PORTARIA DE CLASSIFICAÇÃO DE BARRAGEM Nº 512, DE 06 DE JUNHO DE 2023

PARECER TÉCNICO Nº 010/2023/GSB/CCRH/SEMA-MT

Assunto: Outorga de Obra Hidráulica e Classificação quanto à segurança da barragem construída no Córrego Vai-vem, pertencente a Bacia Hidrográfica Amazônica, na Fazenda Cascata, localizada no Município de Ipiranga do Norte, estado de Mato Grosso.

Figura 1: Mancha de inundação por eventual ruptura da barragem.

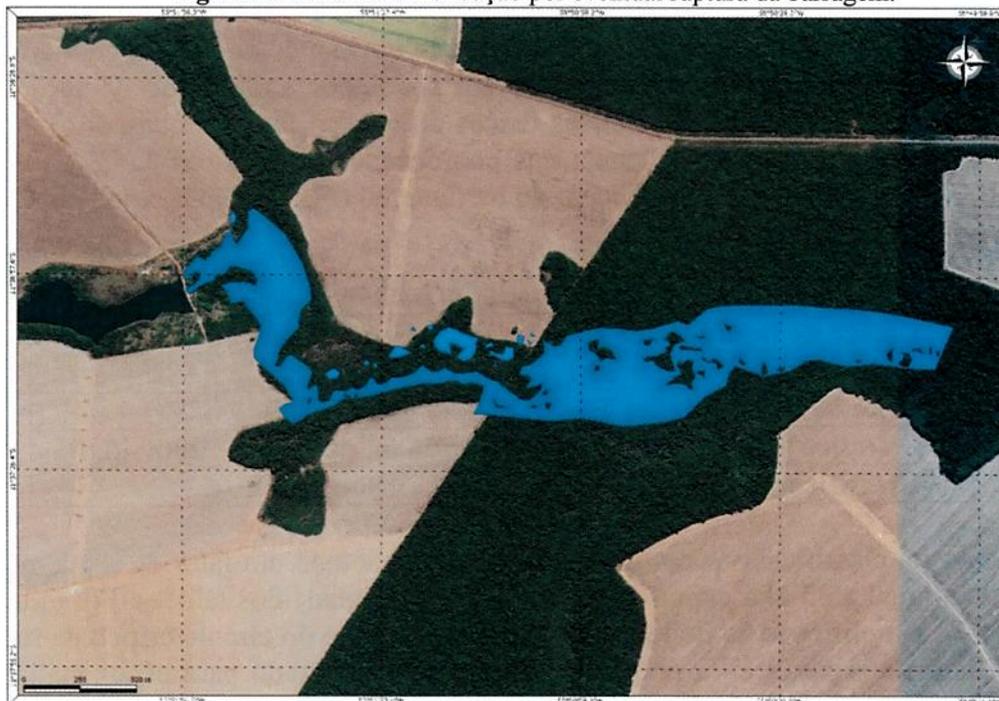
17. De acordo com o relato do responsável técnico sobre a mancha de inundação da barragem (figura 1), foi identificado um polígono com área de 82,0 hectares que provavelmente seria inundado em caso de um hipotético rompimento da barragem, seguindo a metodologia simplificada recomendada pela Agência Nacional de Águas (ANA). Nesse cenário, foi observado que uma edificação específica, conhecida como Casa de Bomba, seria afetada, enquanto nenhuma edificação com residentes permanentes seria atingida. Além disso, não haveria impacto em estradas de uso local (Fls. 172).
